GOLFKLAPPEN OP BSM

OVERLEG RCE

29-1-2019

AANPAK GOLFKLAP WZ BIJ GUNNING

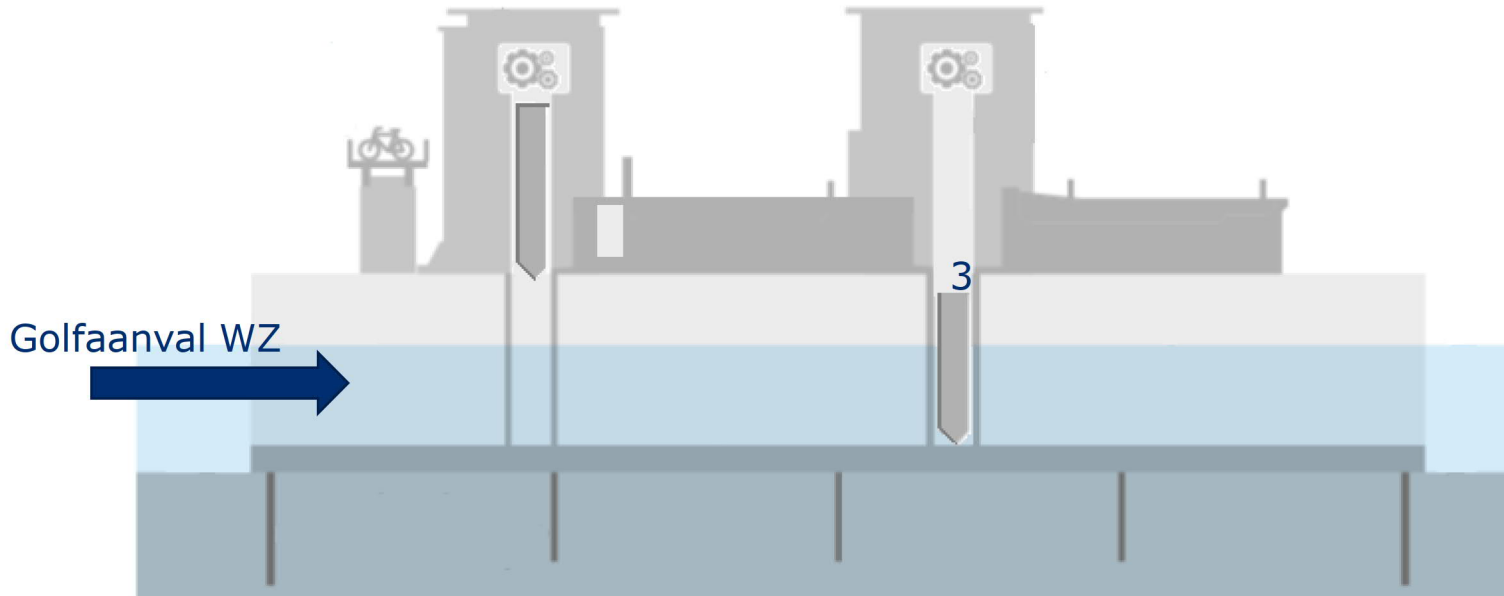
Maatregelen AO:

- 1) Verwijderen defensiebalk (voorkom opsluiting golf)
- 2) Dicht maken bovenzijde schuif (Keren Hoogwater)

AANPAK GOLFKLAP WZ BIJ GUNNING

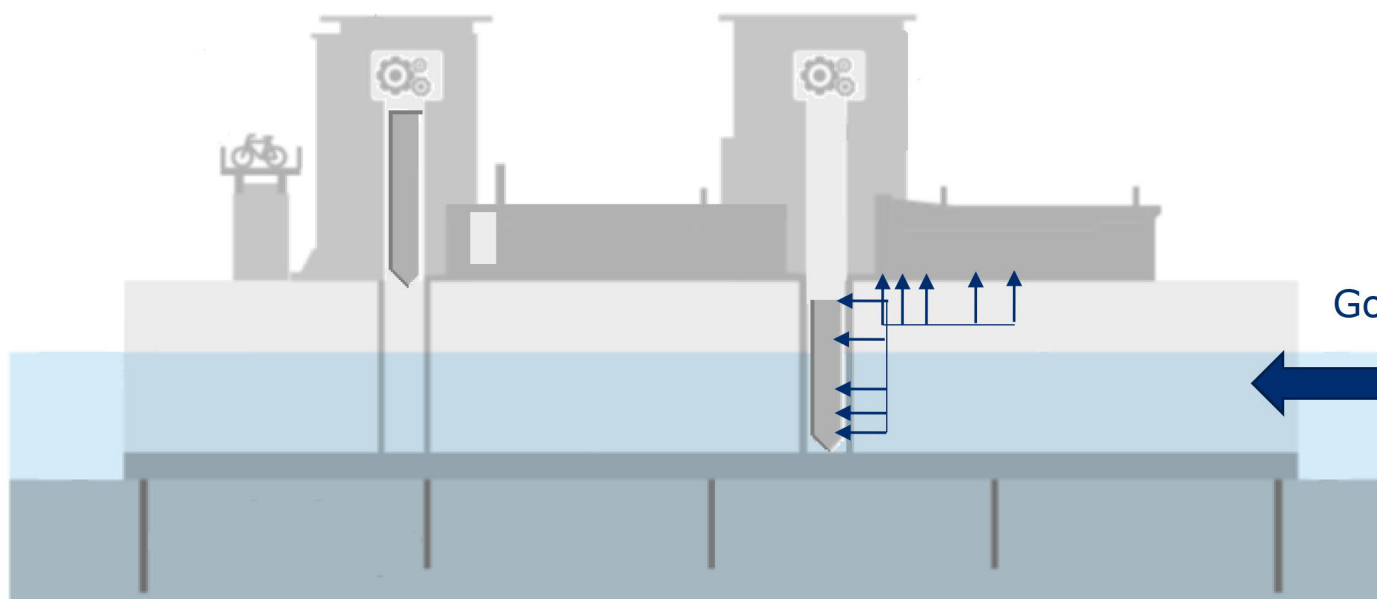
Maatregel AO:

3) Verlagen zuidschuif (voorkom opsluiten)

IMPACT GOLFKLAP IJSSELMEER ZUIDZIJD

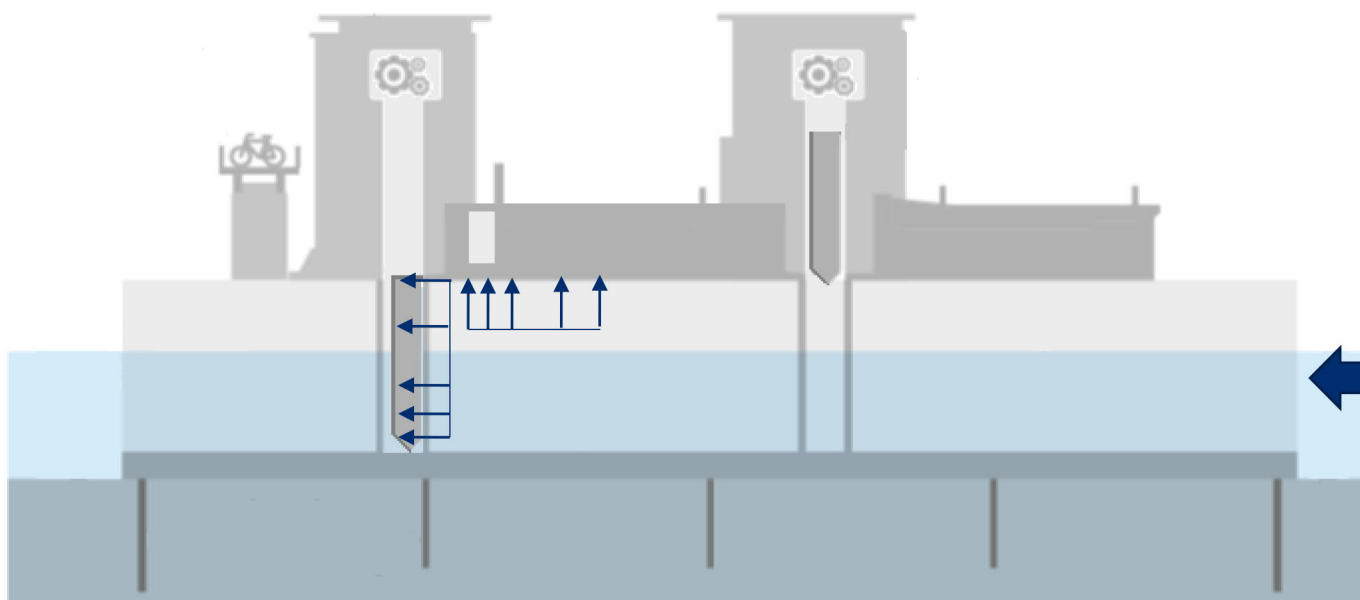
Reeds genomen maatregel AO:
3) Verlagen zuidschiif (voorkom opsluiten)

IMPACT GOLFKLAP IJSSELMEER NOORDZIJDE

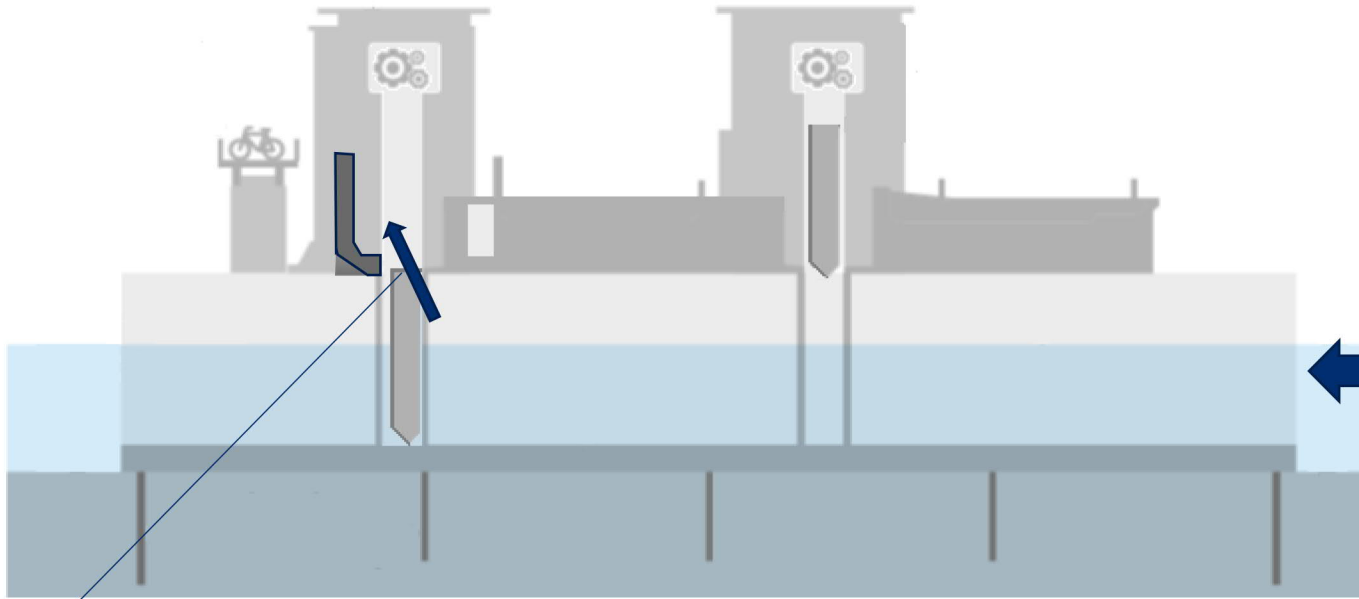
Bijkomende maatregel:
4) Plaats bovenbalk
